Frå: Askeland, Terje Oseberg <terje.askeland@nordea.com>
Send: onsdag 20. april 2022 12:16
Til: Larissa Dahl; ivar.solheim@byggraad.no
Emne: RE: Vidare saksgang i saka mur 20/7073

Emne: Vidare saksgang i saka mur 20/7073

Tegninger godkjent i rammeløyve:

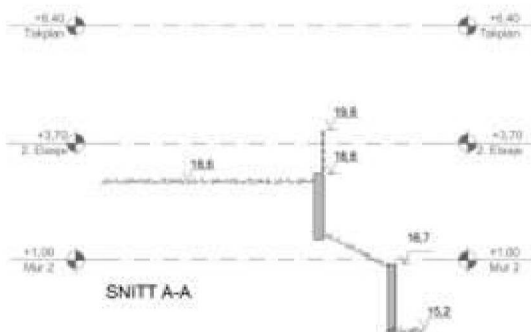
Vi har sett på saka med lederen. Vi ser at det er ikkje søkt om endring, sjølv om det skulle søkes for øverste mur nr.2 fra kote 18,0 moh til 18,8 moh. Jeg har misforstått i telefonsamtale at det er ikkje lik høyde på godkjent øverste mur i rammeløyve, men utløser høydeforskjell på 0,8 m.

Når vi snakket i telefon, før jeg har gitt igangsettingsløyve, har du forklart at det har skjedd feil i kontrollmålingen av høyde på muren. Da har jeg antatt at hele konstruksjonen «heves» 0,8 meter opp. Men nå ser jeg tydelig ved sammenligning av rammetegninger og IG-tegninger at nederste kote +15,2 er uendret i begge søknader, mens høyde på øverste mur økte med 0,8 m i søknad om igangsetting.

1. Bygge etter opprinnelig godkjent rammeløyve med høyde på øverste mur 18,0 moh.
2. Søke om endringsløyve for høyde, sende nytt nabovarsel med forklaring hva endring går på.
